### 中部横断自動車道八ヶ岳南麓新ルート沿線住民の会

韮崎都市計画道路1・4・1号双葉・韮崎・清里幹線（中部横断自動車道）の  
都市計画原案及び環境影響評価準備書（事業者案）に関する質問及び要請書

図 15-7 補助車線の長さ

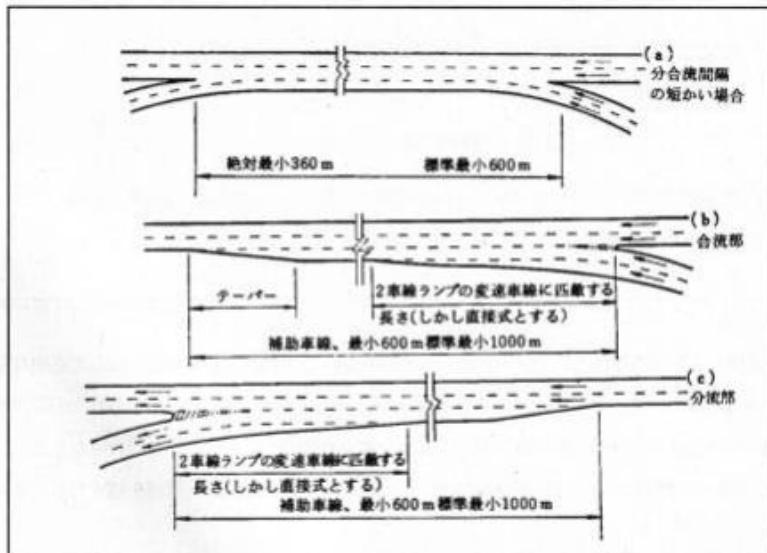
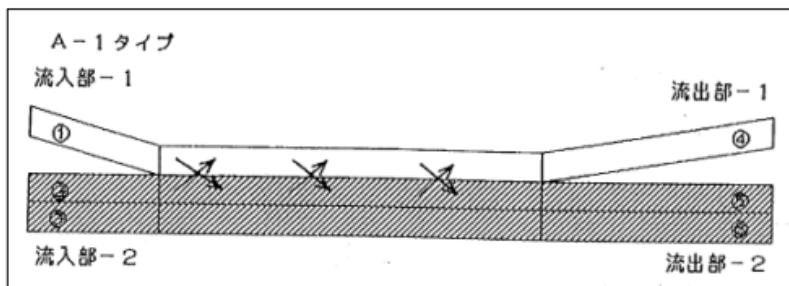
ネクスコの設計要領でも「織り込み区間」では2つ以上の交通流が互いに連続して横切ることが前提とされており、それは織り込み区間の標準最小600m、絶対最小360mを表示した図（図15-7 補助車線の長さ 設計要領第4集幾何構造編I-15-7）に流入部ノーズから流出部ノーズ間は1本の補助車線として明記されているのを見れば明ら

甲府河川国道事務所の説明は、ネクスコの設計要領の「織り込み区間」をねじ曲げて解釈しているだけでなく、交通工学の定義をも無視した非科学的な暴論で誤りです。したがって、長坂 JCT から長坂 IC 間を「織り込み区間」とし、織り込み区間の最小値「絶対最小 360m」を満たしているからネクスコの設計要領を満たしているとする甲府河川国道事務所の主張は誤っていることは明らかです。
